### **BAGIAN 6**

### **EVALUASI DESAIN**

Pada bab ini akan menjelaskan mengenai evaluasi terhadapa rancangan desain yang telah dilakukan dengan tujuan untuk mengecek solusi desain yang diterapkan pada hasil rancangan. Beberapa masukan dari dosen pemimbing dan dosen penguji yang dirangkum dan respon untuk perbaikan bagian yang dirasa kurang tepat dan maksimal.

Gambar 6. 1 Denah Typikal 1-4

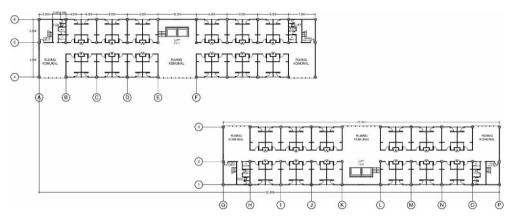
Pada rancangan sebelumnya ruang komunal hanya tersedia pada satu titik di setiap tower. Hal ini menyebabkan jangkauannya tidak merata.

Setelah malakukan evaluasi maka ruang komunal dirancang menjadi 3 yang tersebar di tengah dan di dua ujung tower.

Gambar 6. 3 Denah Typikal 1-4

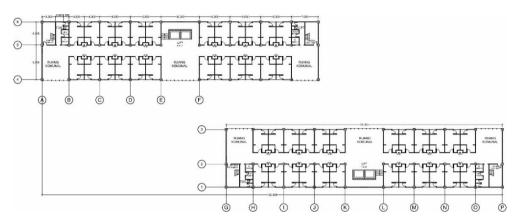
Pada rancangan sebelumnya peletakan lift hanya terdapat di salah satu ujung tiap tower. Hal ini dirasa kurang nyaman, dikarenakan unit yang berada di ujung sebaliknya jangkauannya terlalu jauh.

Setelah dilakukan evaluasi maka peletakan lift berada di tengahtengah tower yang berhadapan langsung dengan ruang komunal.

Gambar 6. 5 Jalur Sirkulasi Basement

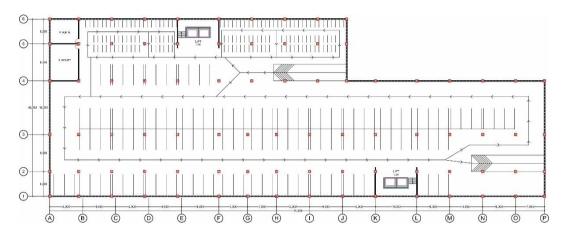
Pada desain sebelumnya terjadi kebuntuan dalam jalur sirkulasi parkir mobil.

Pada evaluasi yang dilakukan peletakan parkir motor dan mobil ditata ulang sehingga memudahkan sirkulasi parkirnya. Dengan peletak yang telah ditata ulang ini maka tidak akan terjadi penumpukan antrian.
